15. Produkt 1001
- Denkmalschutz

Parkpflegewerk S. 84, 7.4.6. Poller:

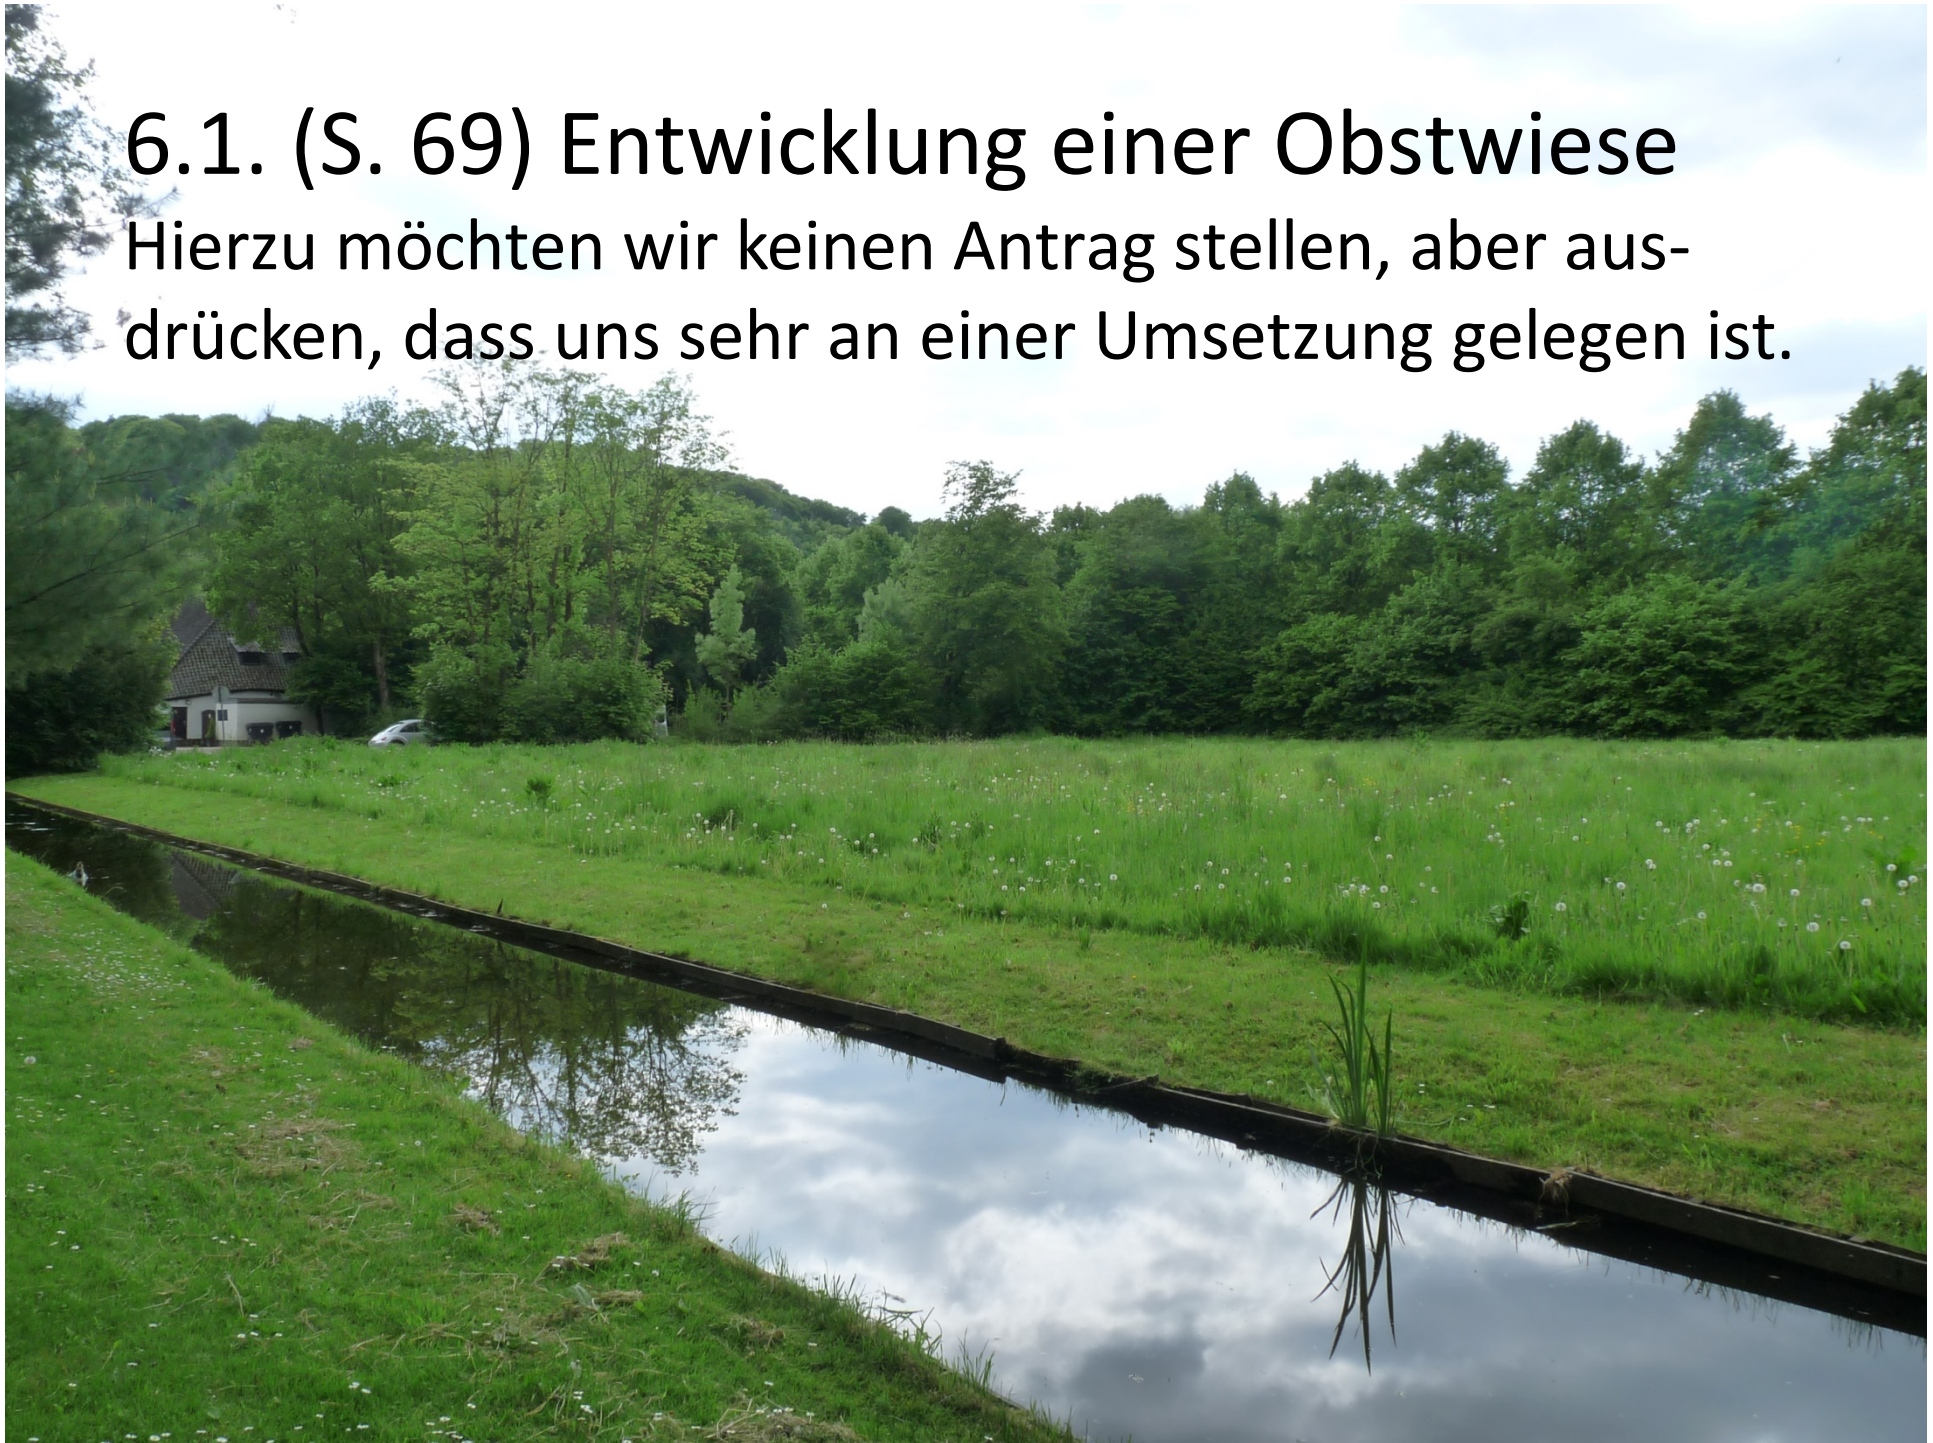
Auslichtung der Hecken zur Tiergartenstraße und zur Wasserburgallee.

Wir beantragen, die Hecken nicht auszulichten, um bei musikalischen Veranstaltungen im Blumenhof möglichst wenig Autogeräusche zu hören. Frau Lorenz schreibt auf S. 60, dass die Auslichtung mit dem Immissionsschutz abzuwägen ist.
